## **Lausunto kaavaehdotuksesta, Honkala-Annala ranta-asemakaavan muutos, Salo**

Lausunto koskee 8.4.2022 päivättyä kaavaehdotusta. ELY-keskus antoi lausunnon kaavan valmisteluaineistosta 23.8.2021.

Asia: Ranta-asemakaavan muutos, Honkala-Annala, ehdotus nähtävillä  
Asianumero 2244/10.02.04/2021  
3297/10.02.04/2021

Muistutus, joka koskee Salon kaupungissa sijaitsevan Honkala-Annalan ranta-asetmakaavan kaavaehdotusta (päivätty 8.4.2022). Salon kaupungin 17.8.2022 päivättyä kuulutusta koskeva asianumerot ovat 2244/10.02.04/2021 ja 3297/10.02.04/2021/2022. Ranta-asetmakaavan muutosehdotus on muistutusvaiheen kuulemista varten (MRA 27 §) nähtävillä 17.8. - 16.9.2022 välisen ajan.

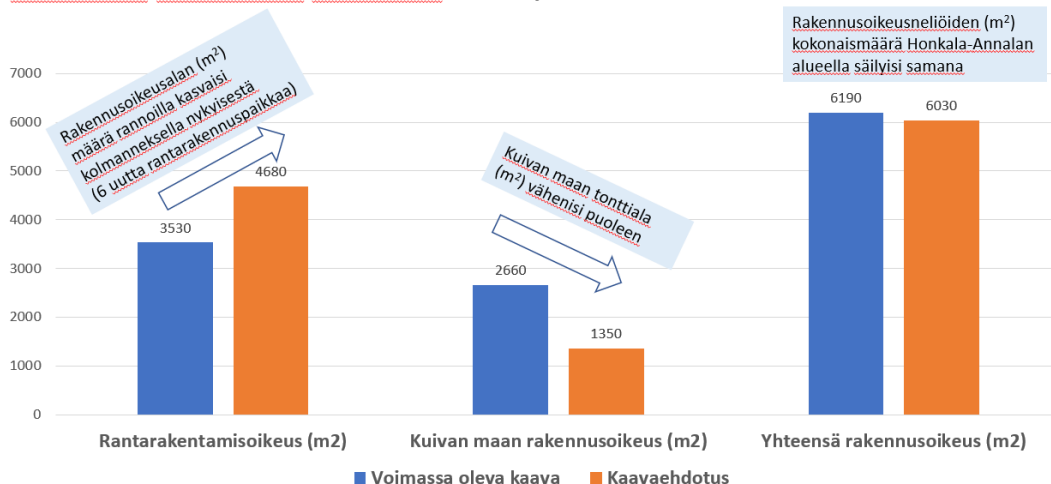
Kaavaehdotuksen kortteliin 8 on esitetty alueen luonteesta täysin poikkeava 240 m<sup>2</sup> enimmäiskerrosala ja päärakennuksen kerrosalaksi 140 m<sup>2</sup>. Massiivinen kerrosalan lisäyseyitys ei ole hyväksyttävissä, samoista syistä kuin mitä edellä on todettu.

Korttelin 12 rakennusalue on määritelty täysin kestävämmällä tavalla 10 metriä korkean laajan kallion lakialueelle, ja vieläpä alueen voimassa olevasta kaavasta luonteettomasti poiketen 120 m<sup>2</sup> päärakennuksen pinta-alalla ja suurella 200 m<sup>2</sup> kokonaiskerrosalalla. Lisäksi kokonaisuuteen on liitetty 60 m<sup>2</sup> talousrakennus. Rakennusalaesitys on 33 % enemmän (talousrakennuksen kera 70 % enemmän), kuin voimassa olevan kaavan enimmäisrakennusala alueen tonteilla. Vastaava, poikkeava 200 m<sup>2</sup> kokonaiskerrosala on esitetty myös kortteliin7, ja korttelissa 9 jopa kahdelle rakennuspaikalle, siis yhteensä 400 m<sup>2</sup>.

## LIITE 1: HAVAINNEKUVA EMÄTILATARKASTELUN OIKEELLISESTA KOHDEALUEESTA

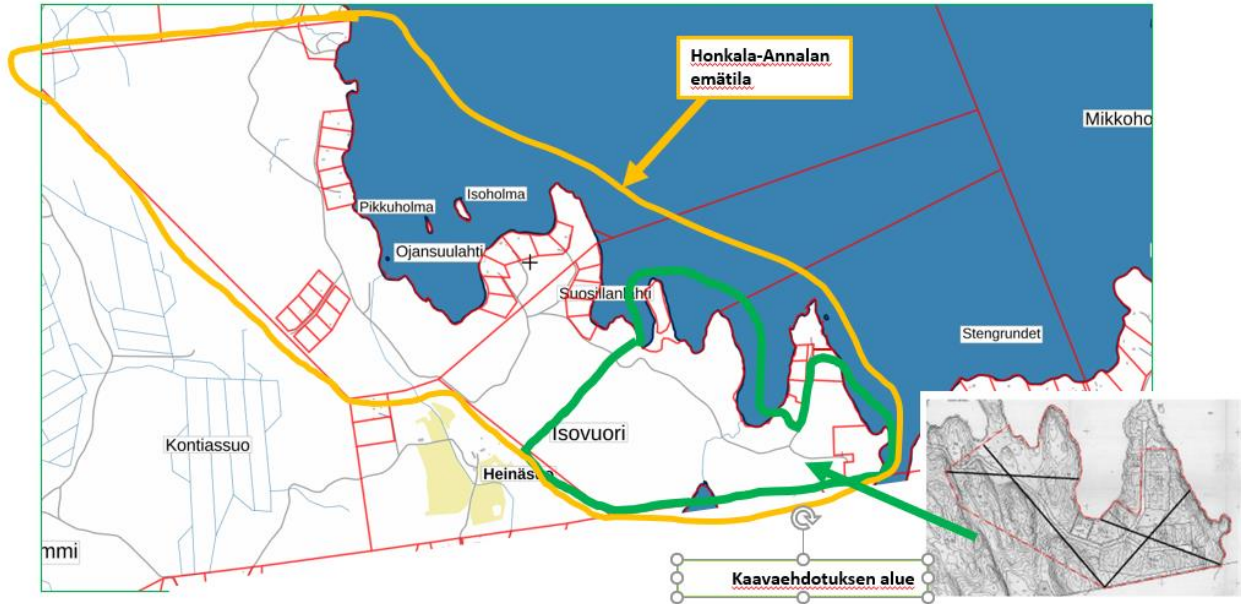
Rantarakentamisoikeuden määrää arvioiessa on tarkasteltava koko Honkala-Annalan tilaa (=emätila, **oranssi** reunaviiva); normaali menettely. Kaavaehdotuksessa näytetään vain osa Honkala-Annalan tilasta (**vihreä** reunaviiva). Emätilaselvitys ja muunnetun rantaviivan laskenta tarvitaan sen määrittämiseksi, paljonko rantaan voi emätilan alueella rakentaa. Honkala-Annalan tilalta ei ole sitä aiemmin laadittu.

Lisäksi on hyvä muistaa, että voimassa olevan kaavan rantarakentamisoikeus on jo toteutettu.

Muistutuksen kohta 2.1:

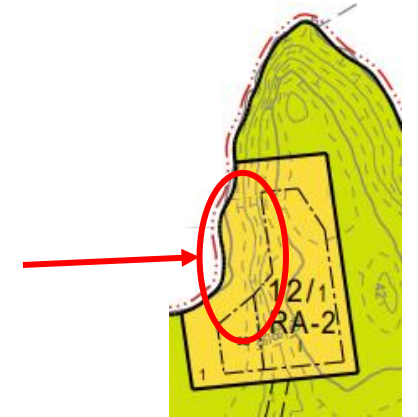
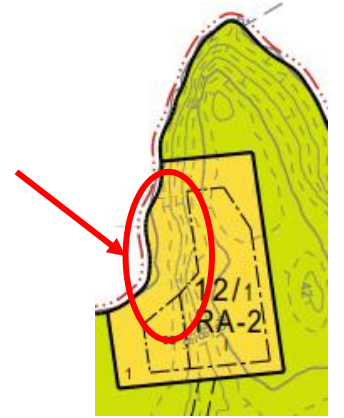
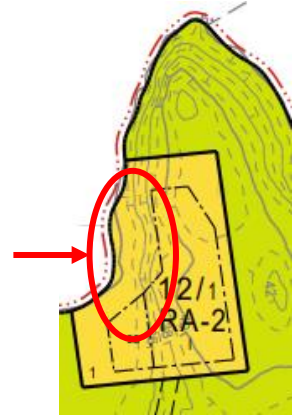
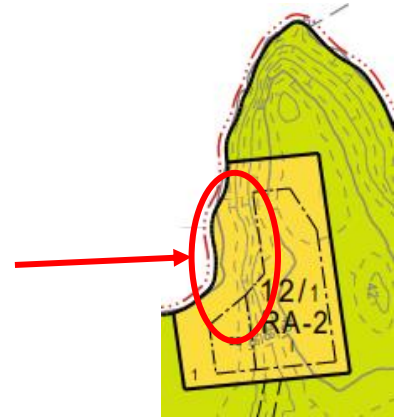
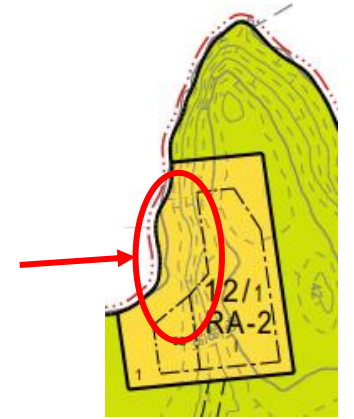
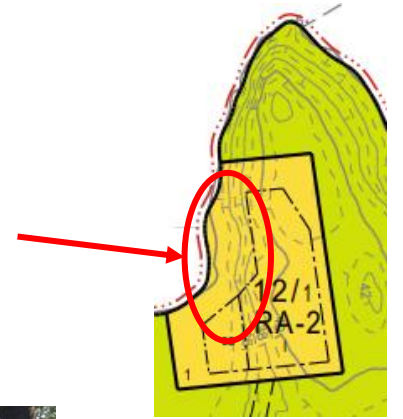
Sijainti: korttelin 12  
rakennuspaikalla.  
Luontoselvityksen  
Kuvio 13

Lukuisia kolopuita jätetty huomioimatta:  
korttelin 12 itäranta

**Kolopuu 7 itärannalla:  
yleiskuva ja lähikuva**

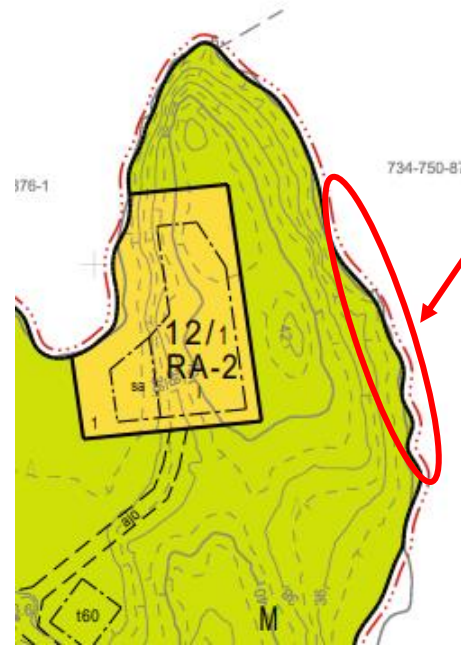
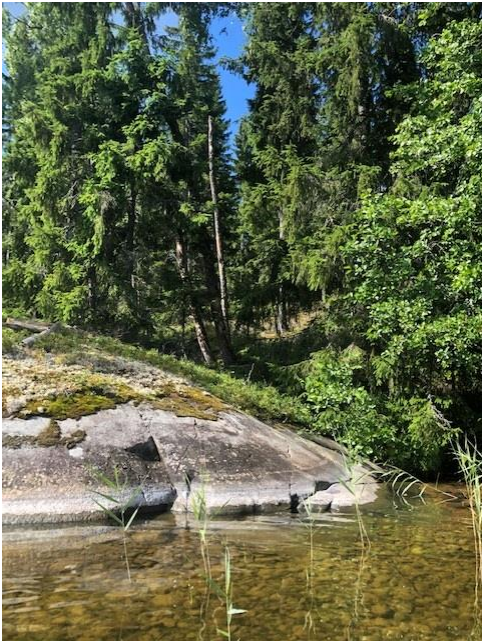
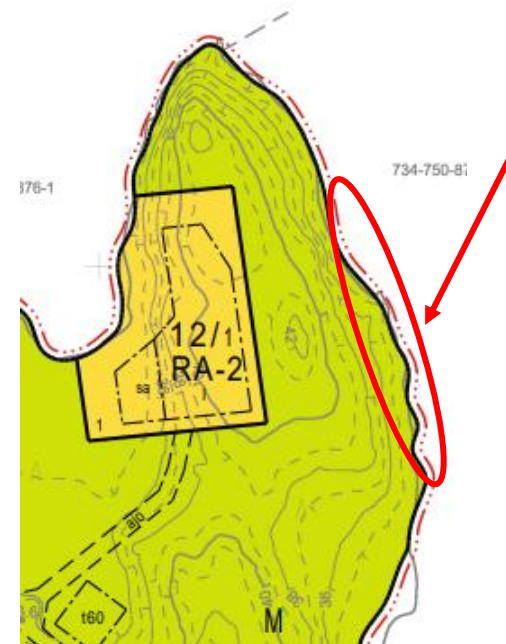
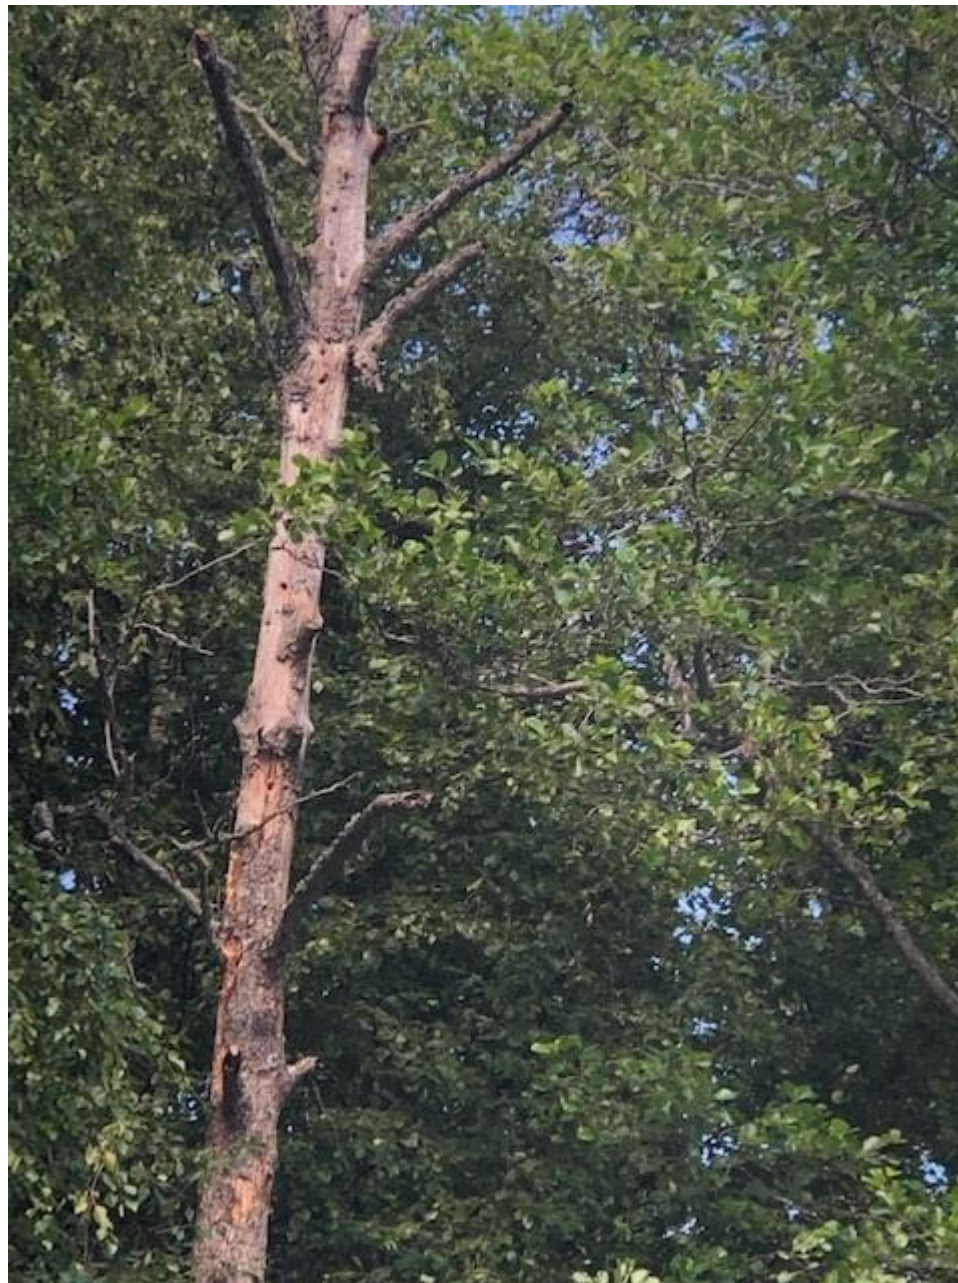
Kolopuiden  
havaintoalue  
niemen itärannalla,  
korttelin 12  
läheisyydessä.  
Luontoselvityksen  
Kuvio 13

## Muistutuksen kohdat 2.2-2.3:

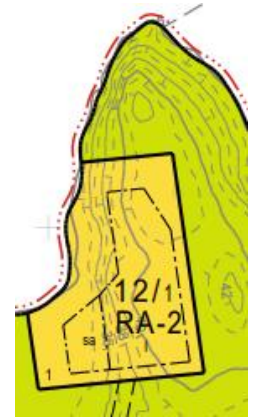
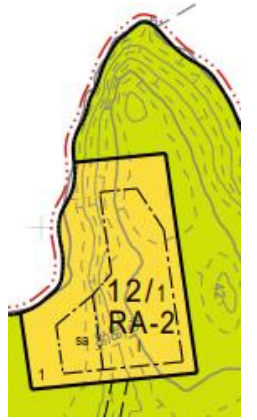
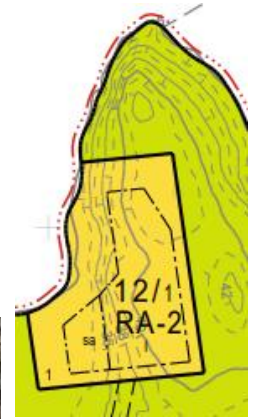
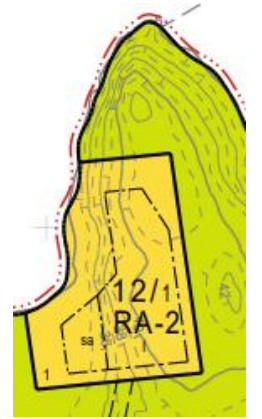
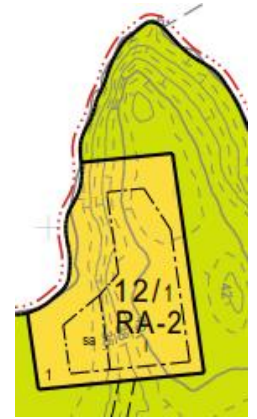
Lahopuiden arvokasta pieneliöstöä ei ole kattavasti tutkittu.

Runsaat kääpäesiintymät rakennuspaikoilla puuttuvat havainnoista ja niiden merkitystä ei ole arvioitu.

# RANTALEHTO JA KOSTEIKKO

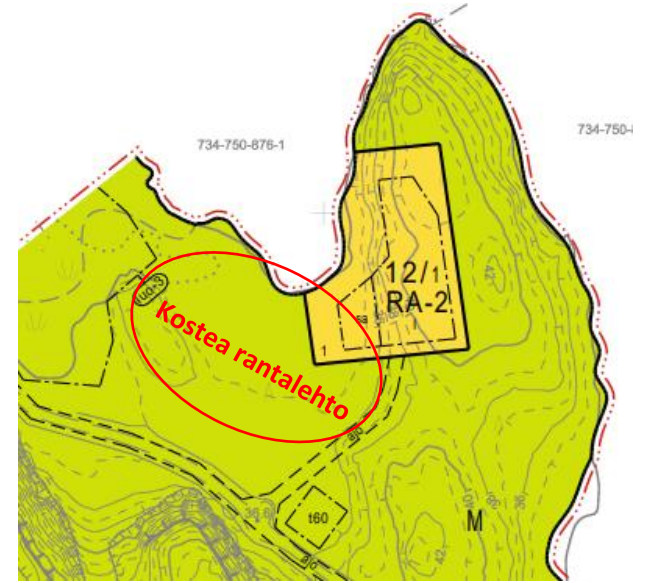
Korttelin 12 yhteydessä sijaitsee kostea rantalehto (luontoselvityksen kuvio 15). Rakentaminen ja asuminen korttelissa 12 ei ole mahdollista ilman rantalehdon voimakasta muokkaamista, erityisesti sen kuivattamista esim. salaojittamalla (kosteus, varjoisuus, hyttyset, liikkumisen vaikeus). Rantalehto on luontoarvoiltaan monimuotoinen ja arvokas alue.

Tämä rantalehto kuviossa 15 on kosteutensa takia myös ekologinen käytävä, joka mahdollistaa viitasammakoiden liikkumisen ja leviämisen edestakaisin korttelin 11 rantakosteikkoon ja suojellun Mäkinieittulaskunoron (puron) ympäristöön ja takaisin. Alueella tehtiin sammakkohavaintoja kesällä 2022 kaikissa näissä paikoissa. Viitasammakon lisääntymis- ja levähdyspaikkojen hävittäminen ja heikentäminen on kielletty luonnonsuojelulain 49 §:n nojalla.

## Muistutuksen kohta 2.6:

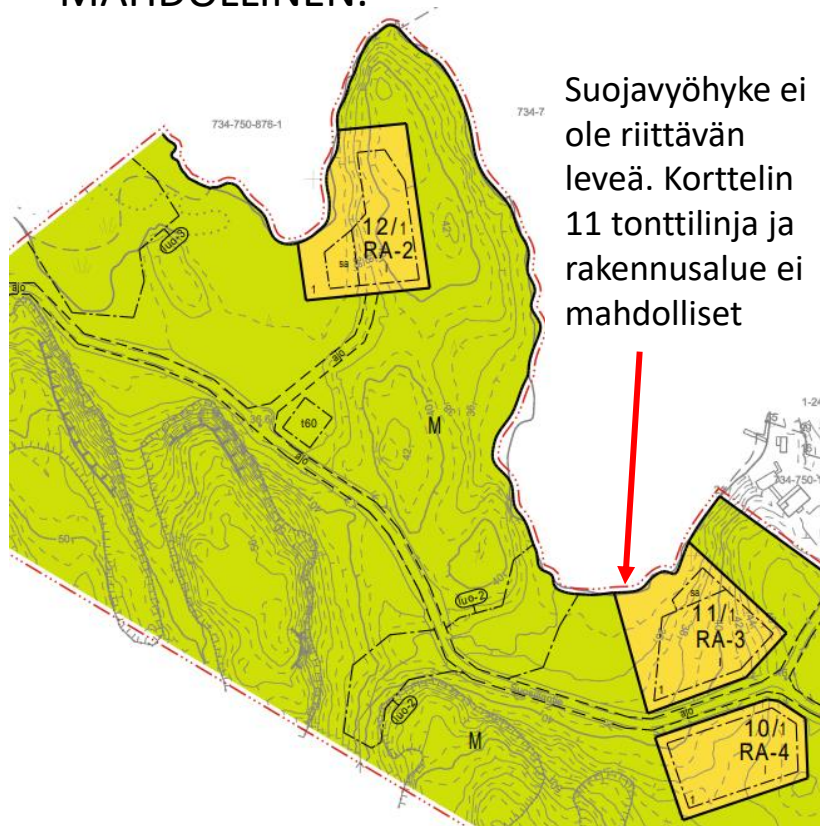
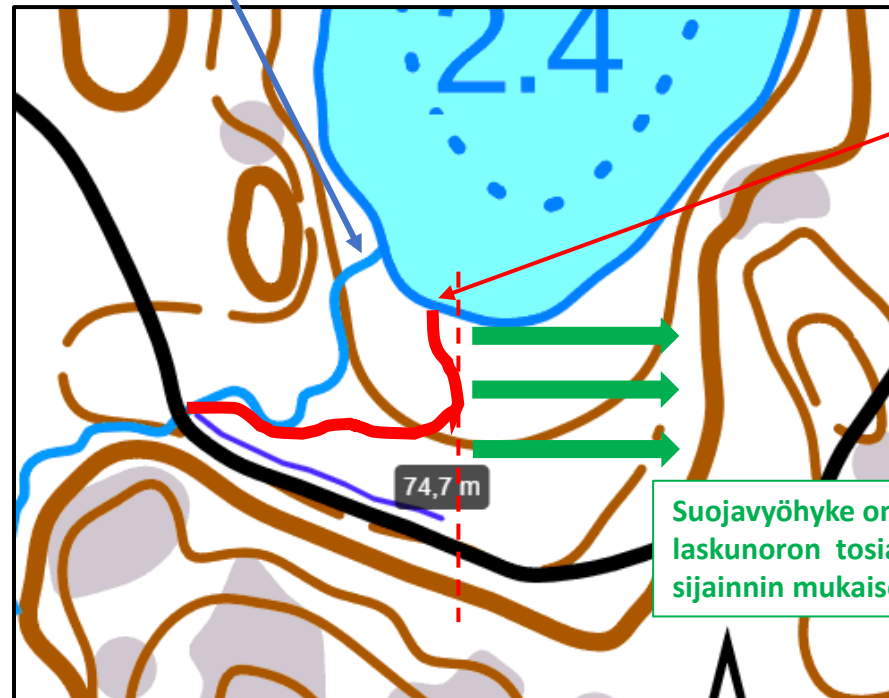
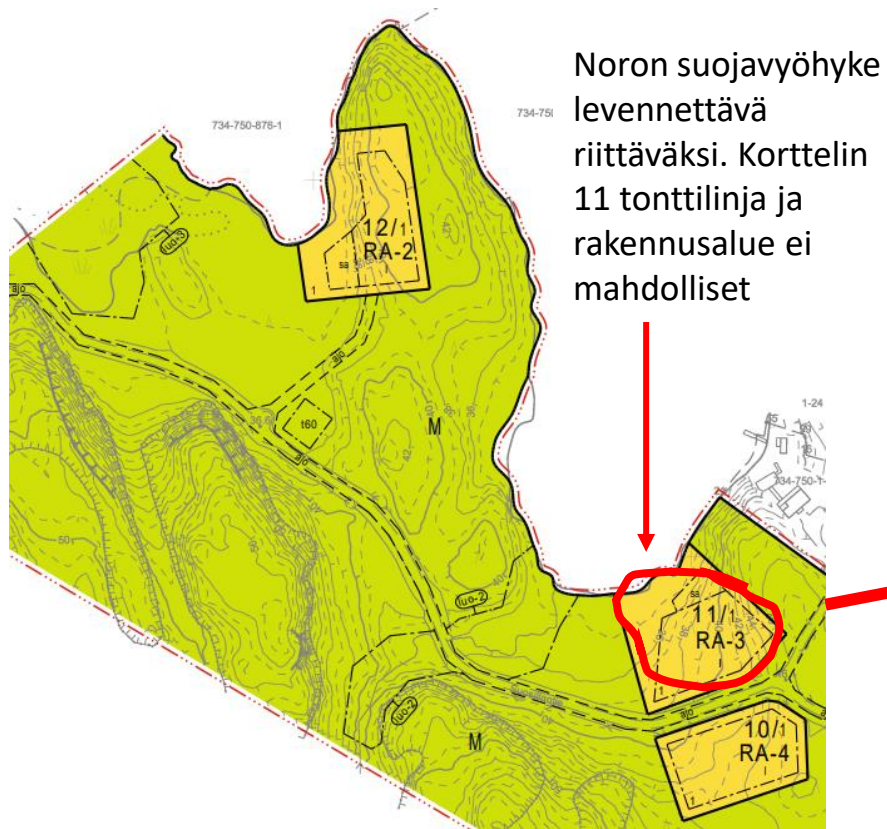
Suojellun Mäkiniittu-noron todellinen sijainti on jätetty huomioimatta. Suojavyöhyke on määriteltävä noron todellisen sijainnin perusteella.

SUOJELTAVAN MÄKINIITTU-LASKUNORON SUOJAVYÖHYKE ON LEVENNETTÄVÄ NORON TOSIASIAALLISEN LINJAN MUKAISEKSI. TODELLISTA NORON KULKULINJAA EI OLE HUOMIOITU LUONTOSELVITYKSESSÄ. EHDOTUS KORTTELIKSI 11 EI OLE MAHDOLLINEN.

Suojavyöhyke ei ole riittävän leveä. Korttelin 11 tonttilinja ja rakennusalue ei mahdolliset

EHDOTUS KORTTELIKSI 11 EI OLE  
MAHDOLLINEN: NORON  
SUOJAVYÖHYKE LEVENNETTÄVÄ  
VASTAAMAAN TODELLISUUTTA

Suojavyöhyke on levennettävä laskunoron tosiasialisen sijainnin mukaiseksi

# KORTTELIN 11 RAKENNUSALUEELLA BIODIVERSITEETIN KANNALTA TÄRKEÄÄ KASVUSTOA

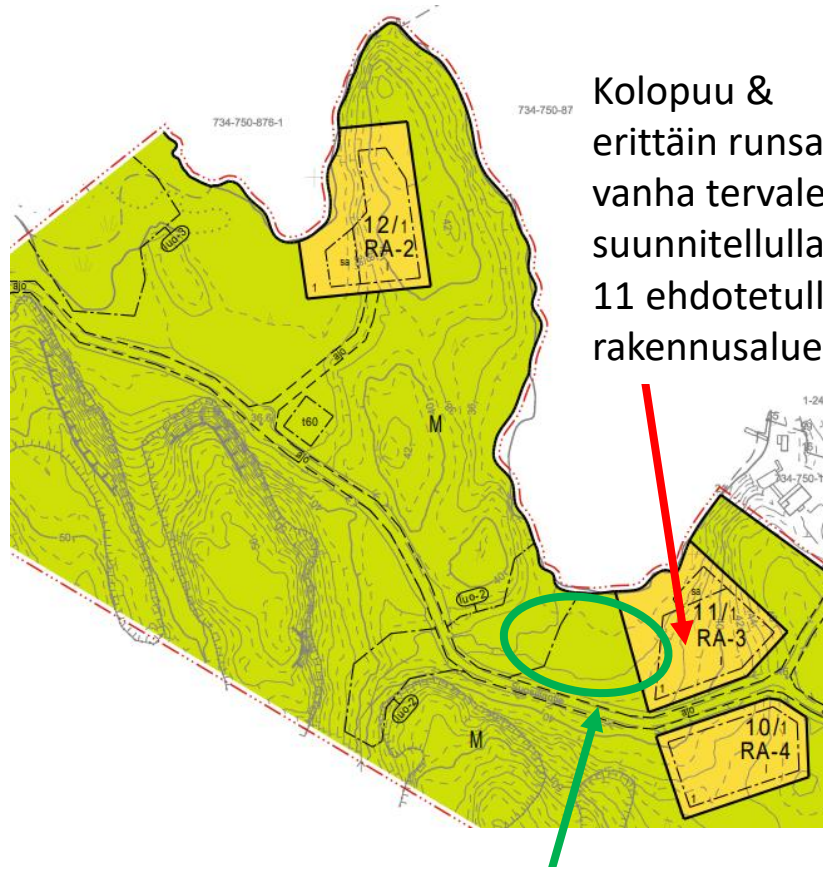
Kolopuu & erittäin runsaskääpäinen vanha tervaleppä suunnitellulla Korttelin 11 ehdotetulla rakennusalueella

Rantalehto väistämättä kuivuisi korttelin 11 rakentamisen myötä

# Korttelin 7 alas parturoitu M-alue, poisraavittu maa (luontoselvityksen kuvio 19)

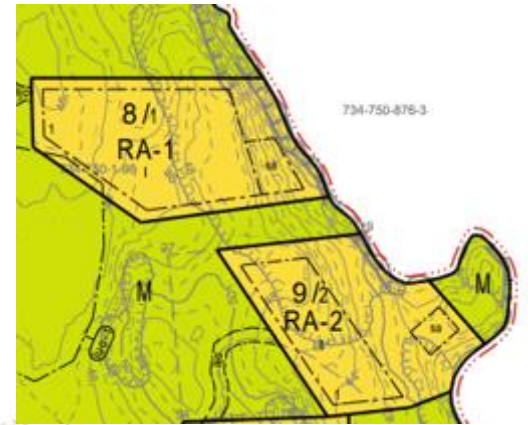
- Korttelissa 7, luontoselvityksen kuviolla 19, on jo aloitettu nyt haetun kaavaehdotuksen toteuttaminen metsän ja maan muokkauksen osalta
- Nykyisen, voimassa olevan kaavan määräysten mukaan rakennusalueen ja rannan välissä on M-alue. M-alueen puut on kaadettu ja maapohja on raavittu pois, vaikka aluetta tulee voimassa olevan kaavan mukaan hoitaa metsänä
- Luontoselvitys refereroi tätä kuvio 19ta: "jo raivattu kesämökkitoitti".
